HL440

Замена материала встраиваемого элемента с механическим запахозапирающим устройством DN40/50

HL440 Concealed washing device trap with mechanical

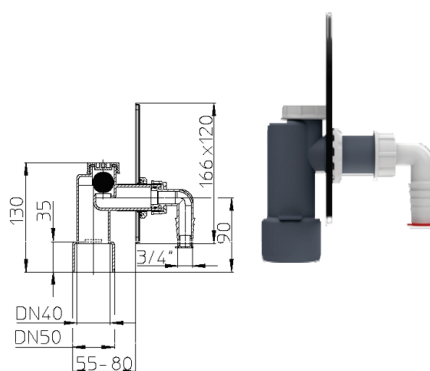
Корпус встраиваемого элемента для стиральных машин HL440 будет изготавливаться из полипропилена (ПП) вместо полиэтилена (ПЭ), как было раньше.

В связи с этим изменением подключение корпуса встраиваемого элемента к отводящей трубе теперь возможно только с помощью раструбного соединения. Сварное соединение с полиэтиленовыми трубами больше невозможно.
